OROSHÁZA

TELEPÜLÉSRENDEZÉSI ESZKÖZÖK

2026. ÉVI RÉSZLEGES MÓDOSÍTÁSA

VÉGSŐ VÉLEMÉNYEZÉSI SZAKASZ

Módosított szabályozási terv (SZ-1) – új különleges terület

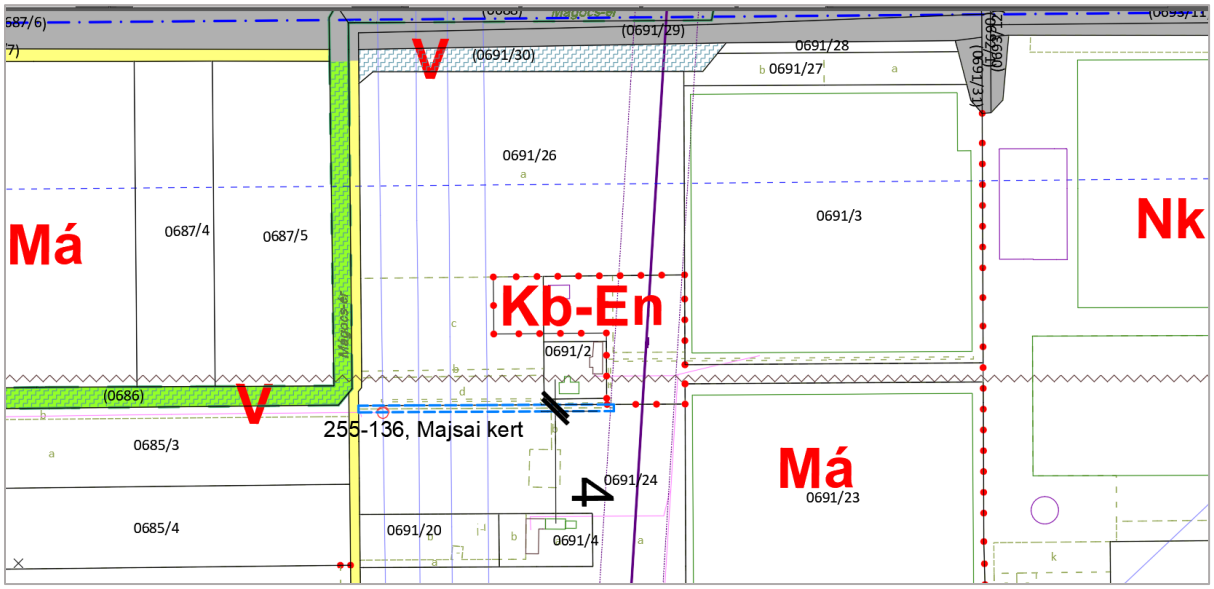
6. A 3. ügyben keletkező Kb-En jelű övezet, mint majdan kialakítandó önálló telek megközelítésére magánút önálló helyrajzi számon való leválasztását javasolja a szabályozási terv. Egy már meglévő „út” alrészlet lesz önálló helyrajzi számra leválasztva, kiszélesítse a HÉSZ-ben minimálisan előírt 4,0 m szélességre. A Kb-En jelű terület K-i nyúlványát a kérelmező kérte kivenni a módosításból, ezért a különleges övezet „L” alakúvá redukálódik.

A 0693/15 hrsz-ú terület két különálló övezetbe kerülése miatt valóban várható a jövőben telekalakítás a Kb-En jelű övezet határán, ezért az állami főépítész véleményében szereplő javaslatot elfogadva a kérelmezővel is egyeztetett, saját területen vezetett magánutat, amely jelenleg is művelésből kivont út alrészlet, a HÉSZ 22. § 7) bek. a) pont szerint előírt minimális méretre szélesítve (4,0 m) a szabályozási tervre javasolt telekhatárként rávezettük. A Kb-En jelű terület K-i nyúlványát a kérelmező kérte kivenni a módosításból, ezért a különleges övezet „L" alakúvá redukálódott.

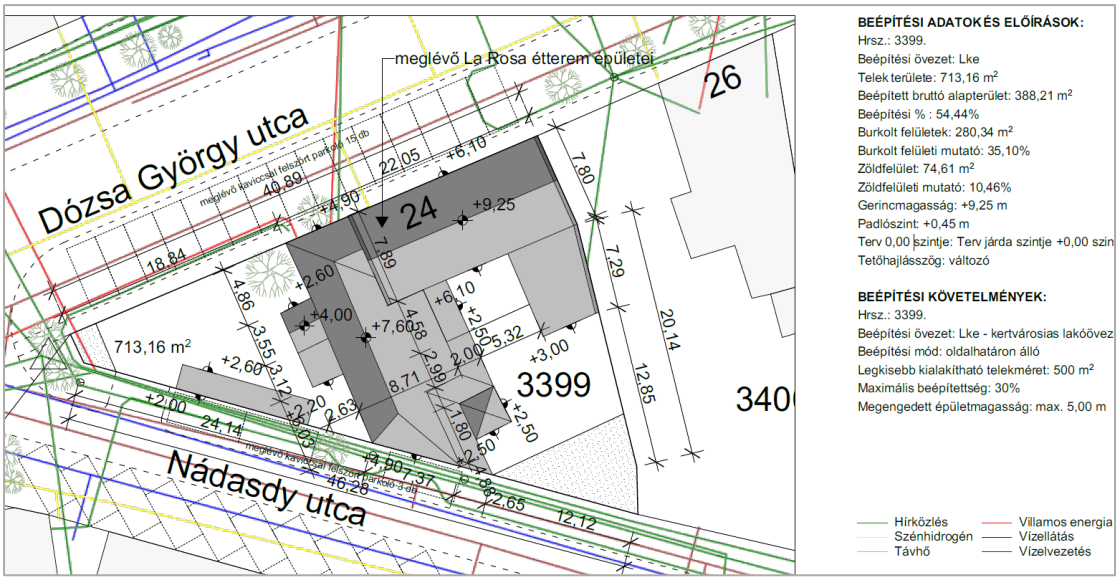
8. A 6. számú módosítási terület kapcsán javítottuk az elírást a keletkező építési övezeti jelre vonatkozóan (helyesen: Lk-546*0). Kiegészítő indoklás mellett, OTÉK alóli felmentéssel kívánja szabályozni a módosítási terv az étterem telkét. A javasolt Lk-546*0 jelű lakóövezetben a minimális zöldfelületi fedettség az OTÉK 2. mellékletében foglalt minimum 20 %-os érték helyett 10 %-os értékkel lesz előírva. A 10 % fedettséget háromszintű növényállománnyal kell majd biztosítani.

Jelen ügyben, az állami főépítész levelében foglaltakat figyelembe véve, a települési önkormányzat kezdeményezi a ***telekre előírt legkisebb zöldfelületi fedettség 10 %-ban való megállapítását az OTÉK 2. mellékletében foglalt 20 %-os előírás alóli felmentéssel.***

Szabályozási terv (SZ-2) módosított állapot

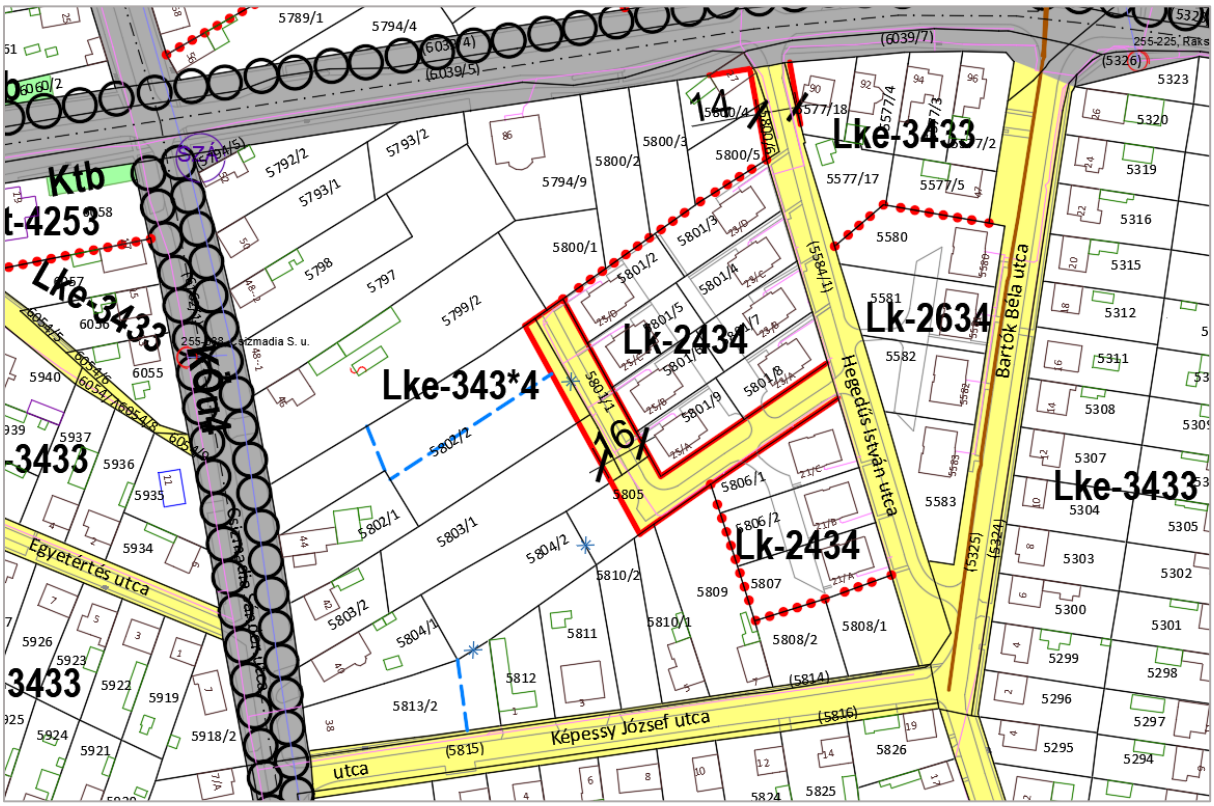
9. A 7. számú módosítási ügyben adott állami főépítészi véleménynek megfelelően, az 5805 hrsz-ú ingatlan (önkormányzati kiszolgáló út) egy részének kertvárosias lakóövezeti átsorolása kapcsán a módosítási terv pótlólag magyarázatot ad arra, hogy miért nem keletkezik új beépítésre szánt terület. A szakmai javaslat alapján az építési határvonalat töröljük, az építési hely az általános szabályok szerint lesz kezelve. A javaslat alapján az épületmagasság megengedett értékét megemeljük az övezetben 5,0 m-ről 6,0 m-re. Az olyan oromfalas épületek esetében, ahol nincs záró födém (a tervezett csarnoképület ilyen lesz) az oromfal miatt nagyobb a számított épületmagasság, mint a födémmel rendelkező épületeké, a megengedett érték emelése segíti az építési program megvalósulását.

A Csizmadia Sándor utca – Képessy József utca – Hegedűs István utca közötti telektömb kétféle építési övezetbe tartozik. A módosítás az Lke-3433 jelű építési övezetet érinti. A változtatás lényege, hogy az 5805 hrsz.-ú út Ny-i nyúlványa törlésre kerül, így az 5804/2 hrsz.-ú telekhez lesz kapcsolható.
